Réponses de la Société de l'énergie communautaire du Lac-Saint-Jean à la demande d'information de la Commission du BAPE sur le projet d'aménagement hydroélectrique de la 11^e Chute de la rivière Mistassini (1^{ère} partie)

29 janvier 2015

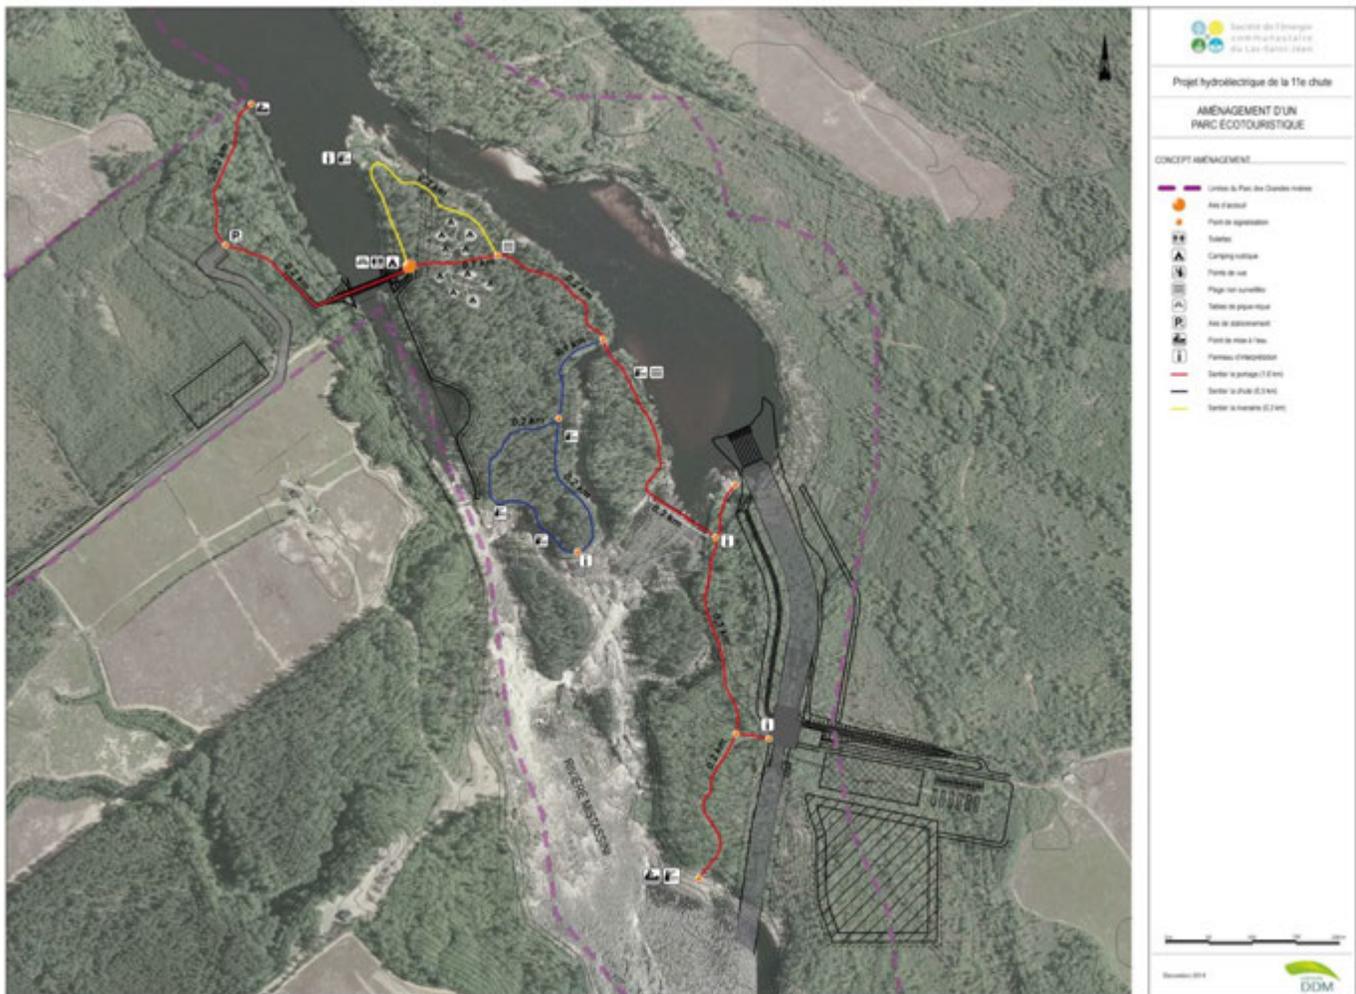
1. **Q : *Le promoteur précise que la localisation exacte et la conception détaillée de la passerelle sur le bras Est seraient précisées ultérieurement. Ces passerelles donneraient accès aux îles pour les piétons (PR3.3, p. 14). Pouvez-vous nous donner la localisation et la conception des passerelles?***

- 3. Le promoteur mentionne que le sentier de portage de la rive gauche ne serait pas utilisable en phase d'exploitation. Par contre, le réseau de sentiers prévu par l'aménagement du projet de parc écotouristique pourrait remplacer ce sentier de portage. Veuillez préciser sur une carte la localisation du sentier de portage proposé.**

R : Tel qu'indiqué dans l'addenda numéro 1 à l'étude d'impact sur l'environnement déposé en juin 2014 (PR3.3), le promoteur confirme que la passerelle du bras Ouest sera aménagée au-dessus de l'évacuateur de crues. Pour ce qui est de la passerelle du bras Est, le promoteur projette de la localiser au-dessus du seuil déversant (bras Est).

En novembre dernier, conformément à l'engagement pris par le promoteur lors des préconsultations de proposer un concept détaillé du parc écotouristique, un mandat a été confié à Groupe DDM de Québec à la suite d'un appel d'offres. Le rapport final a été remis au début janvier. Au moment d'écrire ces lignes, il n'a pas fait l'objet d'une analyse approfondie du promoteur et n'a pas encore été déposé à son conseil d'administration. Afin de satisfaire à la demande de la Commission et aussi dans le but de répondre à la question #3 de ce document, le promoteur procède au dépôt du plan des aménagements proposés dans le cadre de ce mandat. Le sentier de portage indiqué emprunte la passerelle du bras Est, ce qui permet de localiser l'infrastructure sur la carte.

Un autre volet du mandat consistait à évaluer la faisabilité et les coûts associés à l'aménagement d'une passerelle fixe dans le bras Est et ce, en fonction des conditions d'opération du projet. En raison notamment des impacts visuels importants liés à l'aménagement d'une infrastructure fixe, tels que présentés dans le rapport, il s'avère que celle-ci cadre moins avec l'esprit écotouristique du parc. Le promoteur entend donc explorer d'autres avenues susceptibles de mieux s'harmoniser avec les autres infrastructures légères proposées lors des préconsultations et à partir desquelles le

R : Tel qu'indiqué à la question #1 de ce document, le promoteur a confié un mandat pour la réalisation du concept détaillé du parc écotouristique. Le plan des aménagements proposé, ci-dessous, permet de localiser le futur sentier de portage projeté qui est identifié en rouge.

Vue de la pointe sud de l'île principale

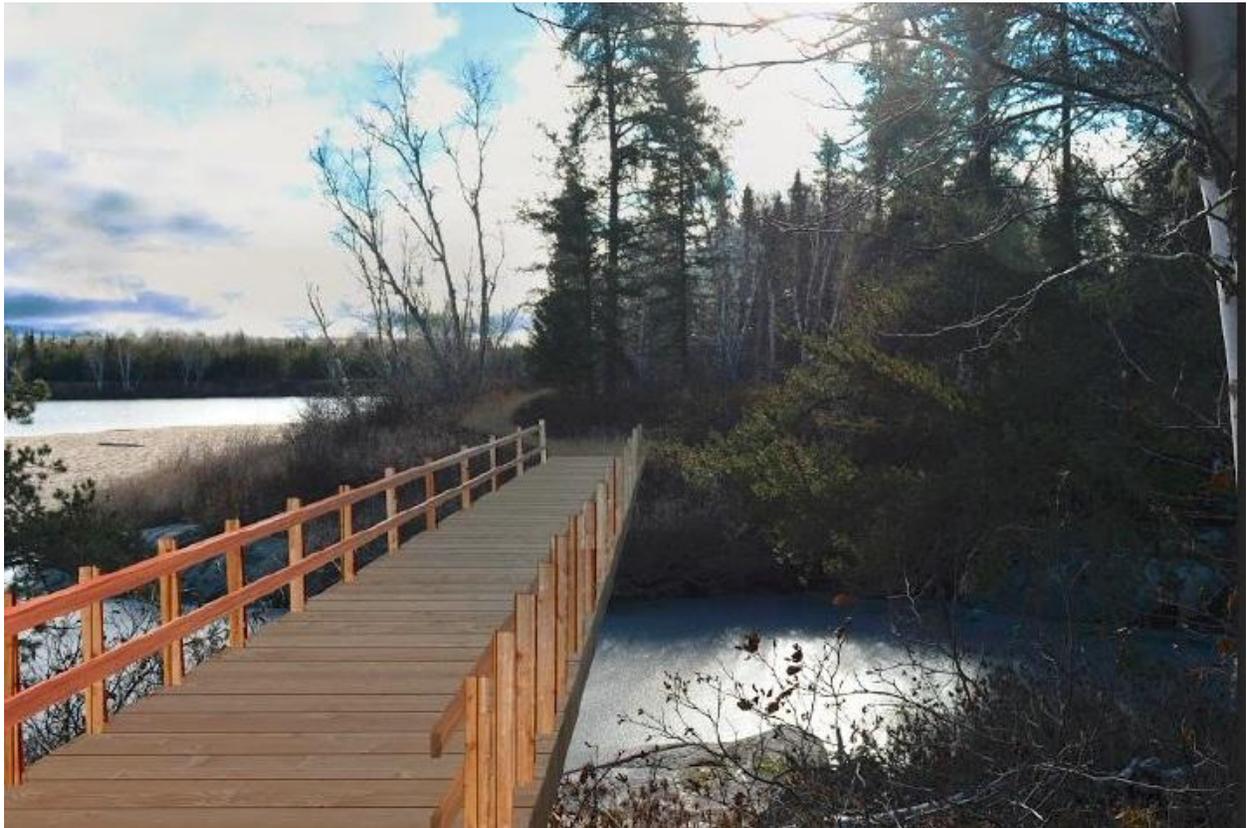
4. Veuillez préciser si une simulation visuelle ou un plan projeté des installations sur l'île a été réalisé.

R : En plus du plan des aménagements proposés pour le parc écotouristique, quelques esquisses visuelles ont été réalisées dans le cadre du mandat exécuté par Groupe DDM, dont une simulation de la paroi dynamitée du bras Ouest en période d'exploitation. Cette dernière esquisse a été réalisée en respect avec un engagement pris par le promoteur lors la période des préconsultations. Il importe aussi de rappeler que tout comme le rapport, transmis au promoteur au début de janvier 2015, les esquisses visuelles présentées dans le présent document n'ont pas fait l'objet d'une analyse approfondie, ni été partagées avec le conseil d'administration.
